Odpowiedzi na zapytania	
Data pisma:	28 luty 2023 roku
Sprawa:	„Zapobieganie wykluczeniu komunikacyjnemu mieszkańców osiedla Pionierów - etap 2”
Znak sprawy:	BZP.271.3.2023

ZESTAW NR 4

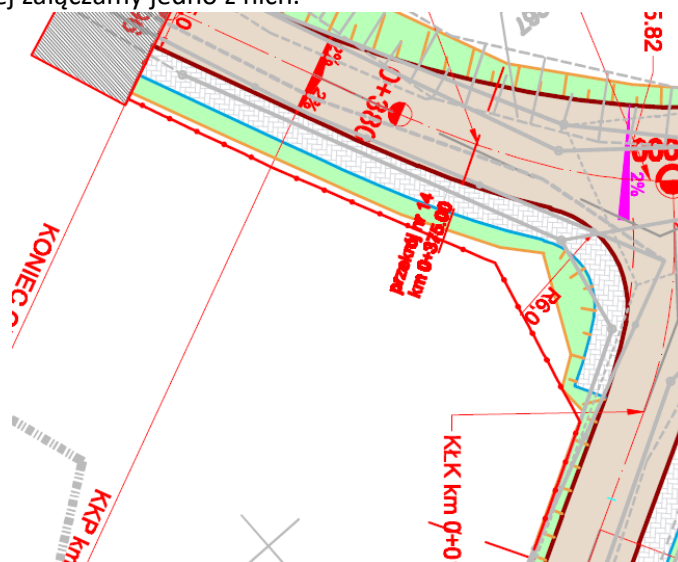
Prosimy o wskazanie lokalizacji wykonania ogrodzenia z siatki poz. 50 d.8 oraz lokalizacji rozebrania ogrodzenia z siatki poz. 4 d.1.

Na planie zagospodarowania terenu oznaczono miejsca przebudowy ogrodzenia czerwoną linią z kółkami, są to 3 lokalizacje, poniżej załączamy jedno z nich.
